Formular de evaluare a condițiilor de accesibilitate a clădirilor publice

Categorii	Indicatori	Date colectate
Localitate, raion:	Straseni (Straseni)	
Adresa, strada, nr.:	str. Ștefan cel Mare nr. 134	
Instituția:	BESV 30/2 (ÎM Gospodăria comunală Strășeni (DPGGL))	
Tipul instituției:	BESV	
Latitudinea:	47.151618 ,	
Longitudinea:	28.609813

Fig. IV.18 Parcare pe o direcție perpendiculară față de carosabil

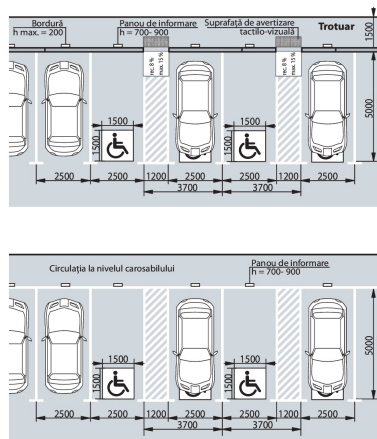
Locuri de parcare amenajate pentru persoanele cu dizabilități:

Nu

Fig. V.32.b Rampă de acces paralelă cu intrare în clădire

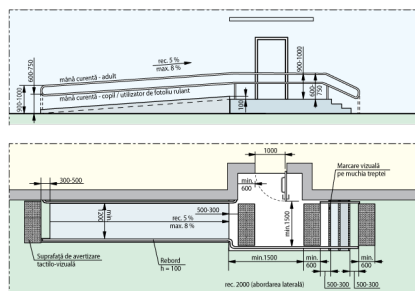
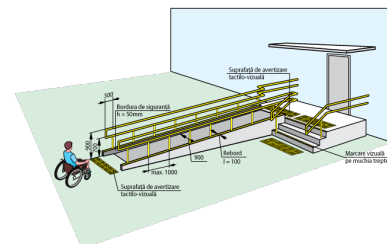
Categorii	Indicatori	Date colectate
	Dacă există trepte, sunt semnalate treptele cu elemente contrastante și/sau tactile:	Nu Standard: prima și ultima treaptă trebuie semnalate în culori contrastante
	Există rampă de acces:	Nu

Standard: Se aplica regula de 1:12

Fig. V.1 Buzinare la coridoare /p.47/

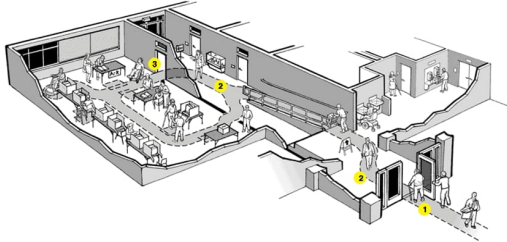
Coridoare:	Da
Lățimea coridorului (în cel mai îngust loc) este peste 150 cm?	Nu
Lățime (dacă este cazul, în cel mai îngust loc):	120 cm Standard: Lățimea minimă a coridorului ar trebui să fie de cel puțin 150 cm), Dacă coridorul este îngust (până la 180 cm)
Pardoseala/podeaua în coridor este suprafață accesibilă:	Da
Suprafață alunecoasă:	Nu
Bariere/obstacole:	Nu
Culori contrastante (este o diferență de culoare contrastantă (culori închise / culori deschise) între perete și podea):	Da
Iluminare bună (lumină de zi și lumină artificială) pe hol și pe culoarele principale:	Da

Fig. V.42.a Aranjarea unei cabine WC adaptate - tip A

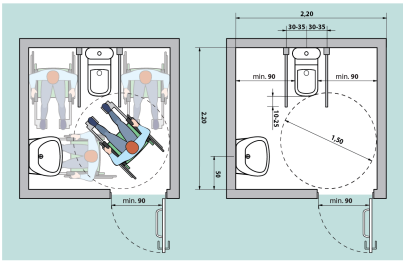
Grup sanitar		
Grup sanitar în exterior:	Nu	
Grup sanitar în interior:	Da	
Există indicatoare pe coridoare și pe ușă, care semnalează grupul sanitar accesibil:	Nu	
Ușa de intrare WC interior, lățime:	65 cm Standard: ușa trebuie să fie de minim 90 cm	
Prag ușă de intrare:	Prag cu înălțimea: 3 cm Standard: maxim 2 cm	
Tipul vasului WC:	Pe podea	
Vasul WC are bare de suport:	Nu	
Mecanismul de scurgere a apei este:	Integrat în vasul WC	
Lavoar/chiuvetă:	Da , înălțimea de: 85 cm Standard: h - 85 cm	
Este spațiu liber sub lavoar:	Nu	
Este uscător de mâini:	Nu	
Întrerupătoarele sunt poziționate la o înălțime de 80 până la 110 cm de la podea:	Da , la înălțimea de: 110 cm	
Toaleta este echipată cu sistem/buton de alarmă:	Nu	
Culori contrastante:	Da Standard: este o diferență de culoare contrastantă (culori închise / culori deschise) între perete și podea	
Colacul de WC este de o culoare contrastantă cu vasul de WC:	Nu
